**ПАСПОРТ ДОСТУПНОСТИ
 объекта социальной инфраструктуры (ОСИ) № К-2-2023**

- 1.1. Наименование (вид) объекта: Общежитие КГАПОУ «ТИГиС»
 1.2. Полный почтовый адрес объекта: 660131 г. Красноярск, пр-т Metallургов, д. 4, стр. 2
 1.3. Сведения о размещении объекта:
 - отдельно стоящее здание 5 этажей, 3372,1 кв.м.
 - часть здания - этажей (или на - этаже), - кв.м
 - наличие прилегающего земельного участка (*да, нет*); 4089,5 кв.м
 1.4. Год постройки здания 1971 г., дата последнего капитального ремонта: 2018 г.
 1.5. Дата предстоящих плановых ремонтных работ: *текущего* -, *капитального* 2026 г.

**АКТ ОБСЛЕДОВАНИЯ
 объекта социальной инфраструктуры (ОСИ)
 К ПАСПОРТУ ДОСТУПНОСТИ ОСИ
 № К-2-2023**

Рисунок 6. Ступеньки на входе

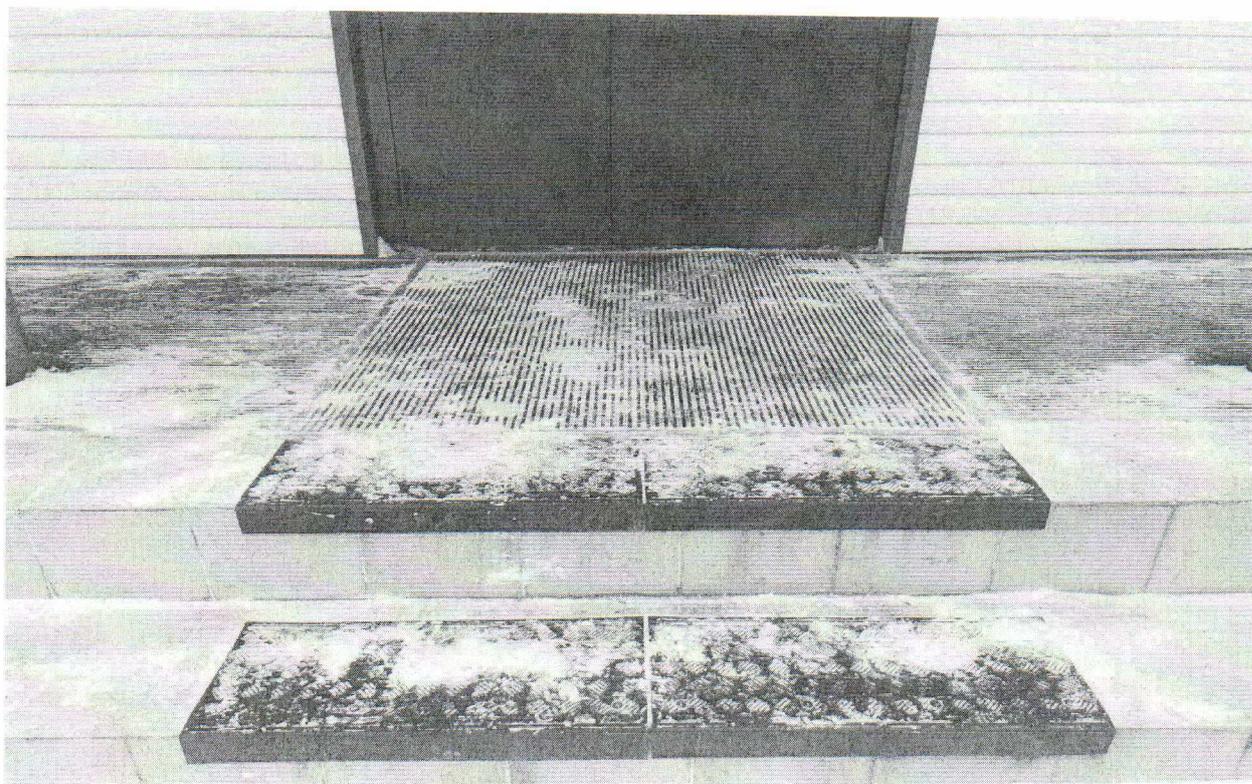
№ п/п	Наименование функционально-планировочного элемента	Выявленные нарушения и замечания			Работы по адаптации объектов	
		№ фото	Содержание	Значимо для инвалида	Содержание	Виды работ
2.1	Ступеньки входные	6	1. Отсутствует контрастная маркировка ступеней. (СП59.13330.2016 п.5.1.12) 2. До ступенек не обустроены предупреждающие тактильно-	КОС	1. Необходимо нанести одну или несколько полос на краевые ступени лестничных маршей с шириной 8-10 см 2. Необходимо выдержать расстояние между контрастной полосой и	Текущий ремонт

контрастные указатели длиной 0,5-0,6 метра на расстоянии 0,3 метра от внешнего края проступи (СП 59.13330.2016 п. 5.1.12) 3. Отсутствует тактильная плитка в начале и конце ступенек (СП 59.13330.2016 п. 5.1.12)		краем проступи от 0,03 до 0,04 м 3. Необходимо перед лестницей обустроить предупреждающие тактильно-контрастные указатели глубиной 0,5-0,6 метра на расстоянии 0,3 метра от внешнего края проступи 4. Требуется уложить тактильную плитку в начале и конце лестницы

Рисунок 11. Высота дверного порога при входе в тамбур 5 см

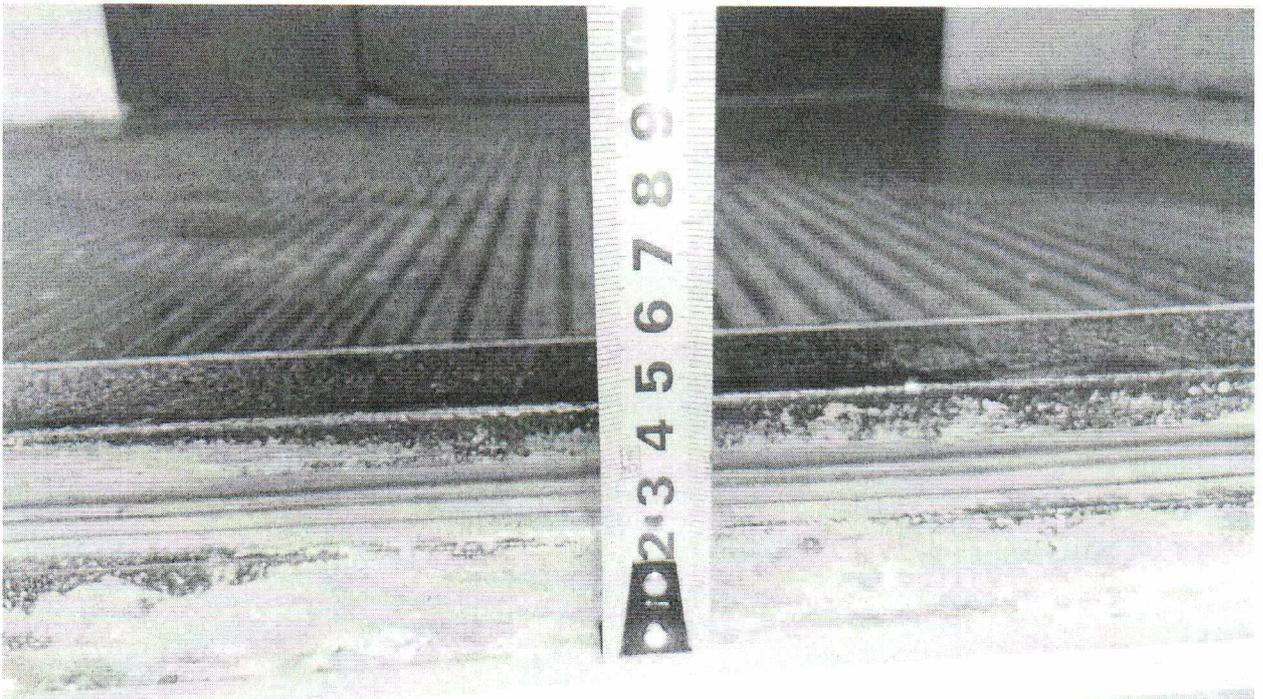
2.2	Пандус (наружный)	7-8	Есть	КОС	-	-
2.3	Дверь (входная)	9-11	1. Усилие открытия двери более 50 Нм. (СП 59.13330.2016 п. 6.1.5) 2. Дверной порог больше 0,014 м. (СП 59.13330.2016 п. 6.1.5) 3. Входная дверь не обозначена знаком доступности здания (СП 59.13330.2016 п. 6.1.7) 4. Отсутствует предупреждающая тактильная разметка перед дверью (СП 59.13330.2016 п. 6.1.8) 5. Отсутствует дублирование информации о часах работы и наименовании учреждения шрифтом Брайля (СП 59.13330.2016 п. 6.5.9) 6. Усилие открытия двери более 50Нм (СП 59.13330.2016 п. 6.1.5)	КОС	1. Необходимо ослабить усилие для открытия двери или использовать доводчики 2. Необходимо устранить порог 3. Необходимо установить знак доступности на входную дверь 4. Необходимо разместить тактильную плитку за 0,9 метра от навесной двери или 0,3 метра перед раздвижной 5. Необходимо установить информирующие тактильные таблички для людей с нарушением зрения рядом с дверью со стороны дверной ручки на высоте 1,2-1,6м 6. Необходимо ослабить усилие для открытия двери или использовать доводчики	Текущий ремонт

Рисунок 13. Высота дверного порога в тамбуре 6,5 см

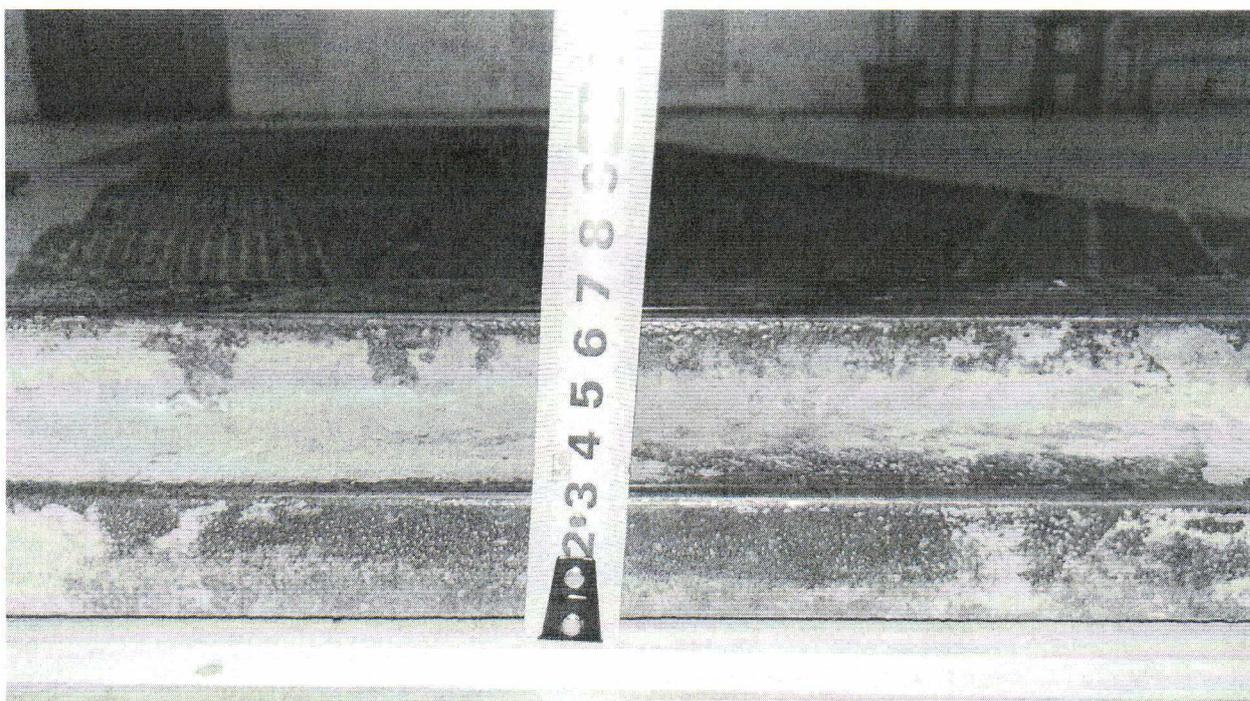
2.4	Тамбур	12-14	1. Дверной порог больше 0,014 м. (СП 59.13330.2016 п. 6.1.5)	К	1. Необходимо устранить порог	Текущий ремонт

Рисунок 17. Центральное фойе (вид со стороны входной двери)

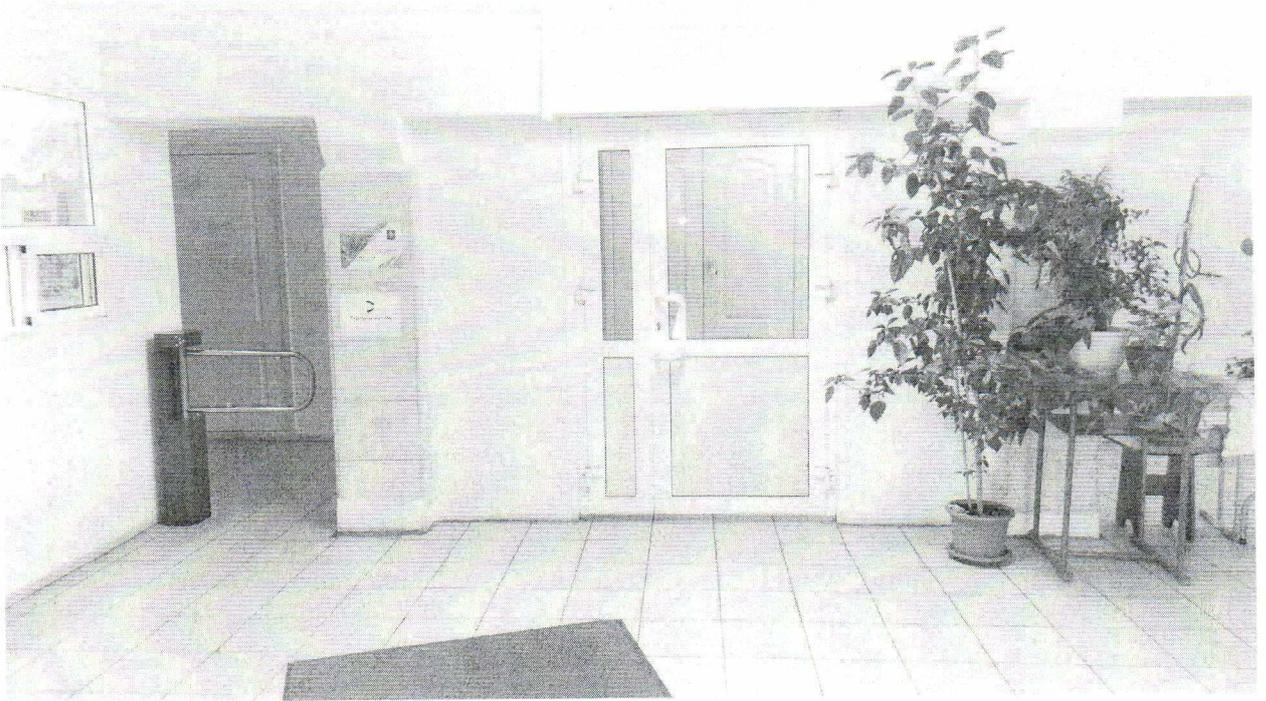
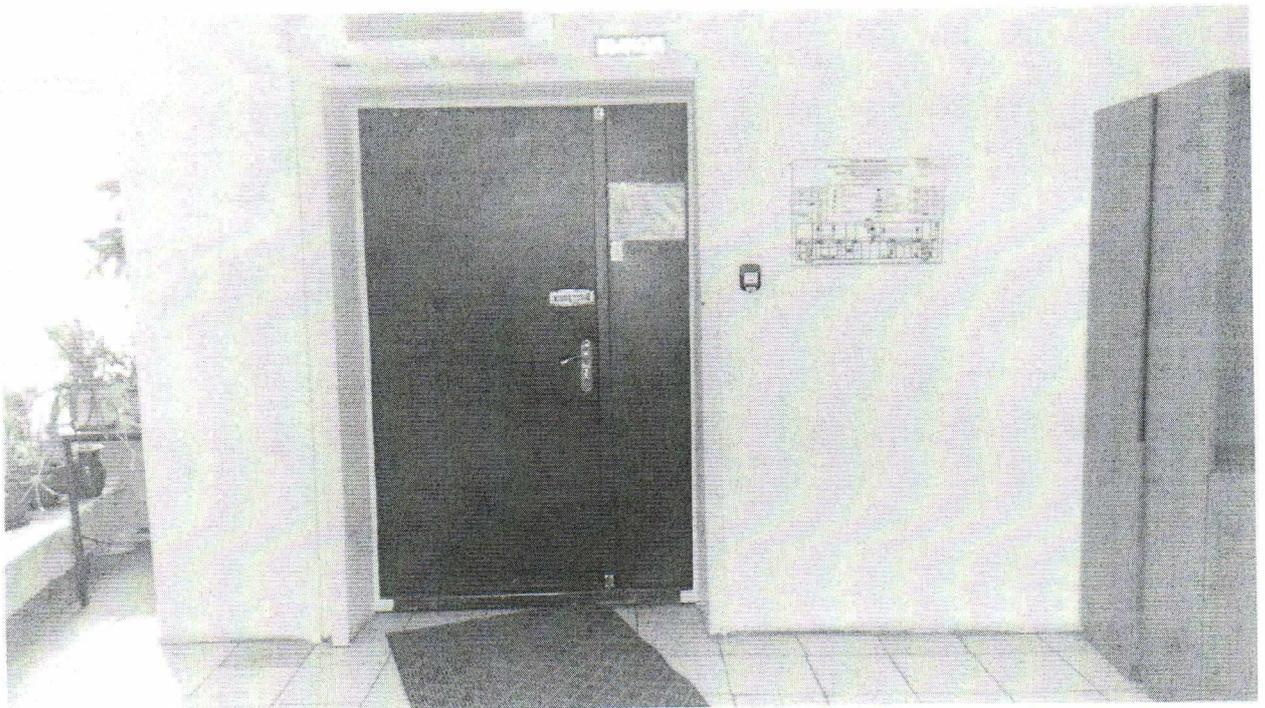
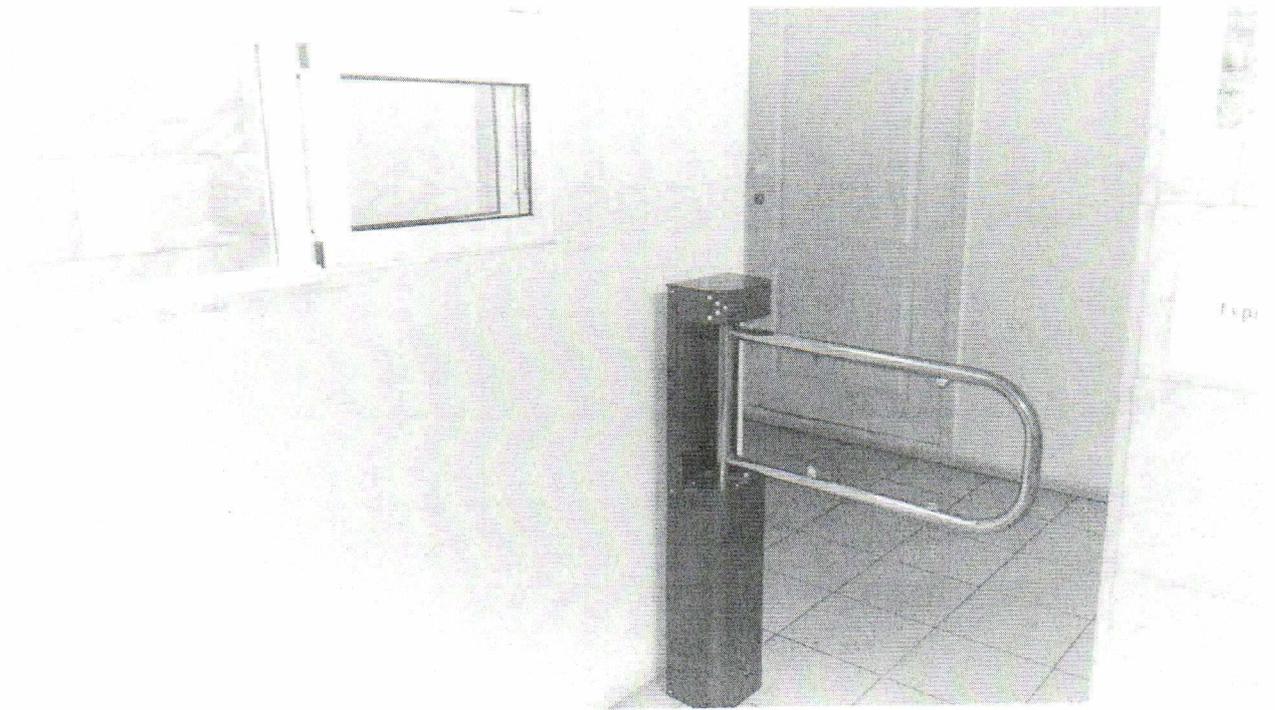
№ п/п	Наименование функционально-планировочного элемента	Выявленные нарушения и замечания			Работы по адаптации объектов	
		№ фото	Содержание	Значимо для инвалида	Содержание	Виды работ
3.1	Коридор (вестибюль, зона ожидания)	15-20	1. Отсутствуют тактильно контрастные указатели, предупреждающие о препятствии. (СП 59.13330.2016 п. 6.2.3) 2. На каждом этаже отсутствуют зоны ожидания на 2-3 места. (СП 59.13330.2016 п. 6.2.5)	КС	1. Необходимо перед лестницами и дверями, находящимися фронтально по ходу движения, обустроить предупреждающие тактильно-контрастные указатели глубиной 0,5-0,6 метра 2. Необходимо на каждом этаже предусмотреть зоны ожидания на 2-3 места.	Текущий ремонт

<p>3. Зоны ожидания не обозначены специальными знаками доступности. (СП 59.13330.2016 п. 6.5.1)</p> <p>4. Отсутствует тактильная мнемосхема помещения (первого этажа)</p>		<p>3. Необходимо обозначить знаками доступности специальные зоны отдыха и ожидания для МГН</p> <p>5. Разместить тактильную мнемосхему в вестибюле здания на первом этаже, с дублированием информации шрифтом Брайля</p>

Рисунок 22. Дверь на лестничную клетку (ширина проема 123 см)

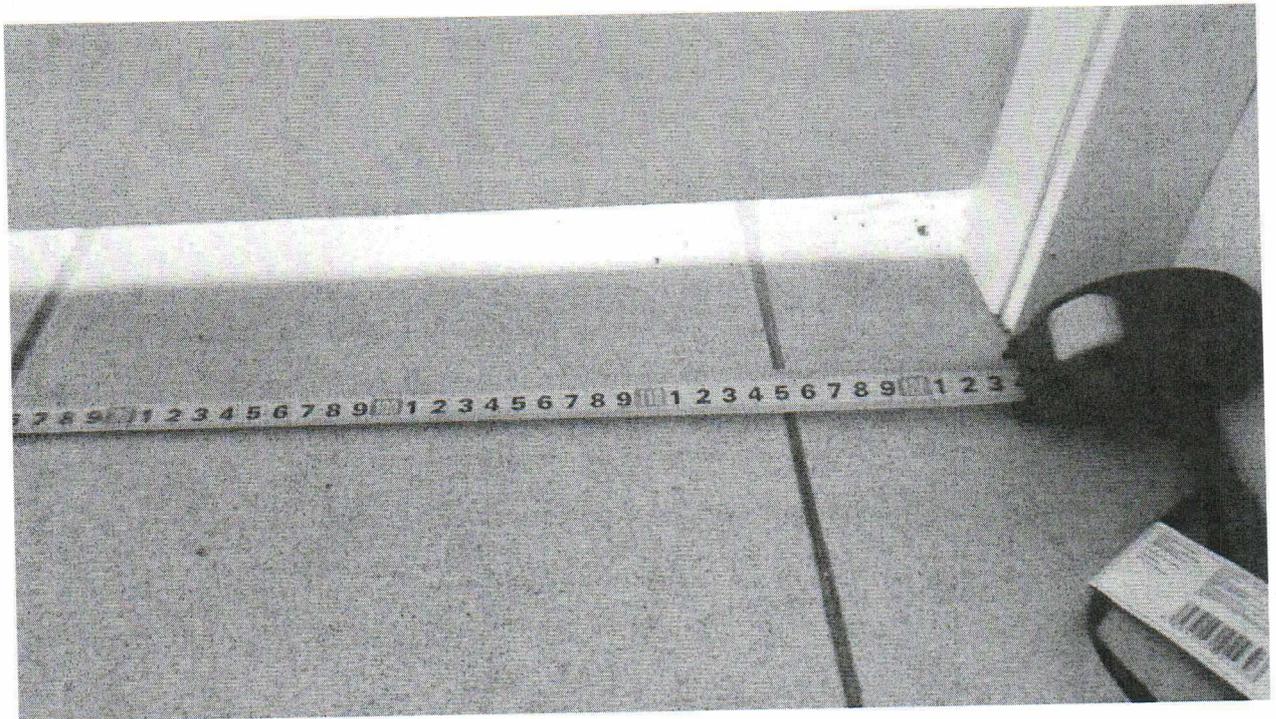
3.2	Дверь	21-22	<p>1. Отсутствует тактильно контрастные указатели перед дверными проемами, если дверь открывается по ходу движения (СП 59.13330.2016 п. 6.2.3)</p> <p>2. Отсутствуют информирующие тактильные таблички (СП 59.13330.2016 п. 6.5.9)</p> <p>3. Усилие открытия двери более 50Нм (СП 59.13330.2016 п. 6.1.5)</p> <p>4. В качестве запорного механизма используются ручки не нажимного действия (СП 59.13330.2016 п. 6.1.5)</p>	КОС	<p>1. Необходимо расположить тактильно контрастные указатели на расстоянии 0,3 м от препятствия или дверного проема, если дверь открывается по ходу движения</p> <p>2. Необходимо установить информирующие тактильные таблички для людей с нарушением зрения рядом с дверью со стороны дверной ручки на высоте 1.2-1.6м</p> <p>3. Необходимо ослабить усилие для открытия двери или использовать доводчики</p> <p>4. Необходимо использовать дверные ручки нажимного действия</p>	Текущий ремонт

Рисунок 23. Лестничный марш внутри здания

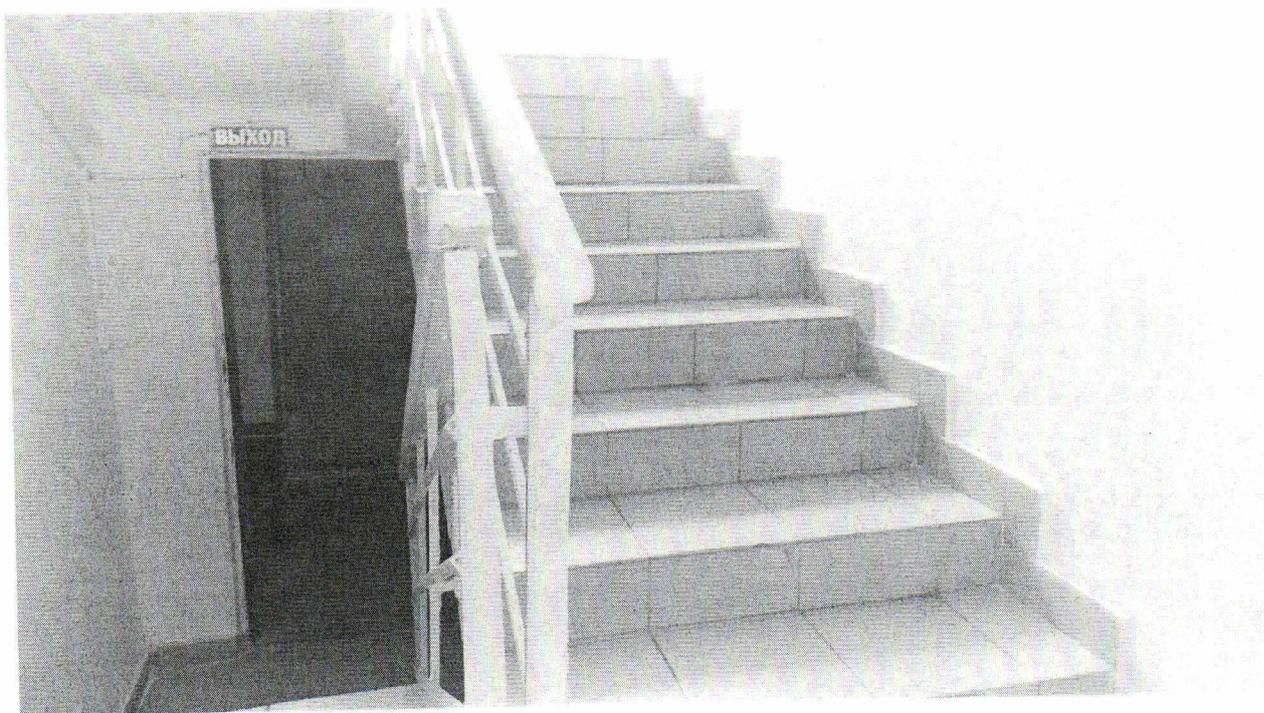
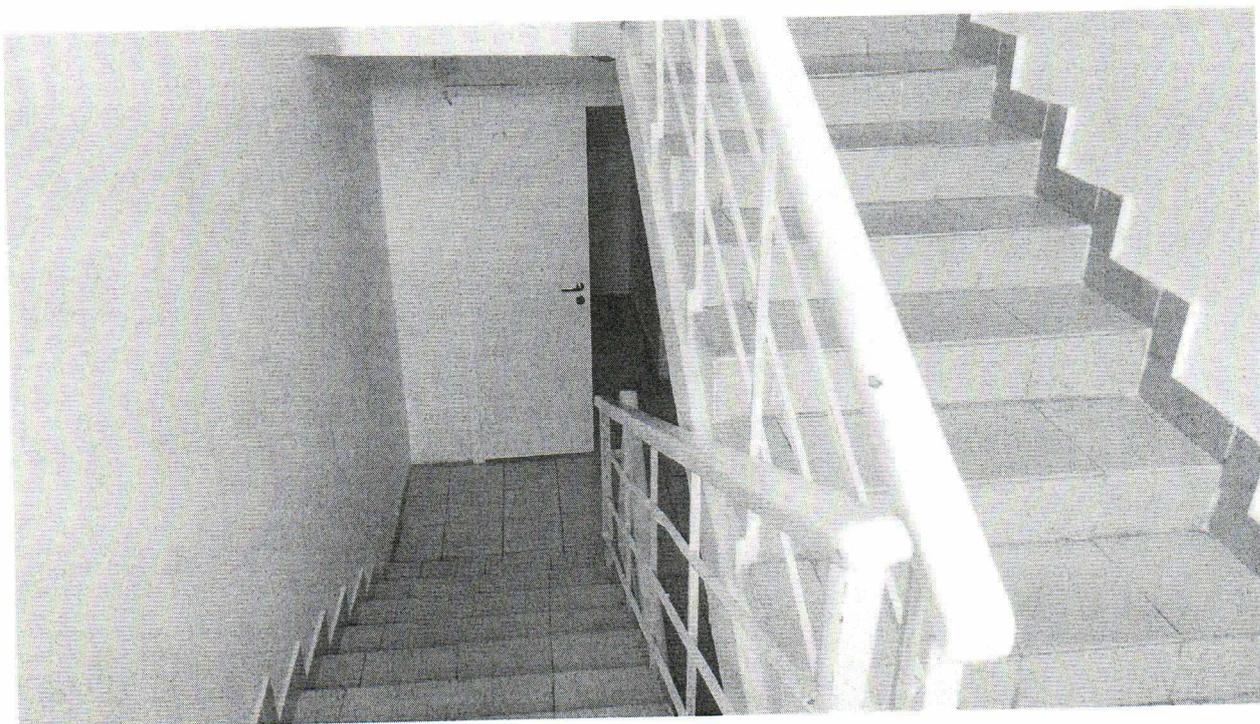
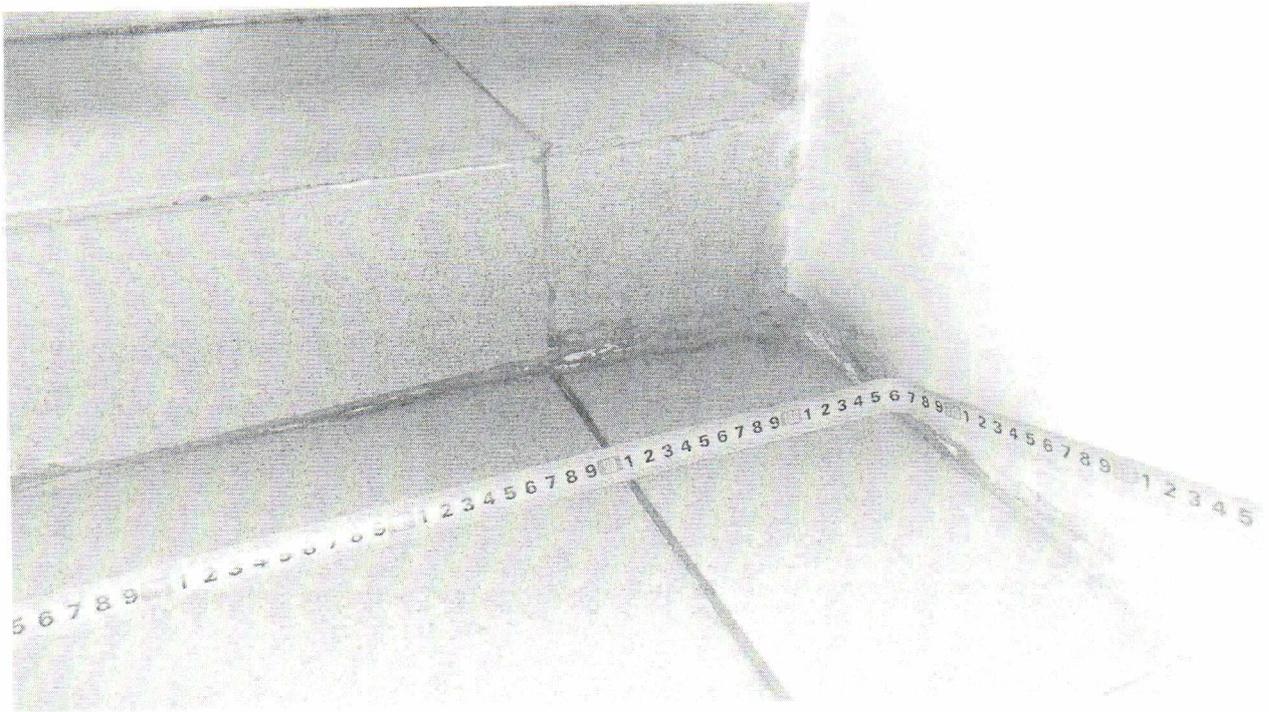
3.3	Лестница (внутри здания)	23-25	<p>1. Отсутствуют тактильно контрастные указатели перед выходом на лестничную площадку. (СП 59.13330.2016 п. 6.2.3)</p> <p>2. На проступях краевых ступеней отсутствуют контрастные полосы. (СП 59.13330.2016 п. 6.2.8)</p> <p>3. Боковые края ступеней не примыкающие к стенам не имеют бортики высотой не</p>	ОС	<p>1. Необходимо расположить тактильно контрастные указатели на расстоянии 0,3 метра от внешнего края проступи верхней и нижней ступени, непосредственно перед выходом на лестничную площадку через открытый проем без двери.</p> <p>2. Необходимо нанести одну или несколько полос, контрастных с поверхностью ступени, желтого цвета шириной 0,08-0,1м</p> <p>Расстояние между краем контрастной полосы и</p>	Текущий ремонт

менее 0,02 м (СП 59.13330.2016 п. 6.2.8) 4. На боковой, внешней по отношению к маршу, поверхности поручней, отсутствуют рельефные обозначения этажей. (СП 59.13330.2016 п. 6.2.12)		краем проступи ступени от 0,03 до 0,04м 3. Требуется установить на боковые края ступеней не примыкающие к стенам бортики высотой не менее 0,02 м 4. Необходимо предусмотреть рельефные обозначения этажей, а также предупредительные полосы об окончании перил, на боковой, внешней по отношению к маршу, поверхности поручней
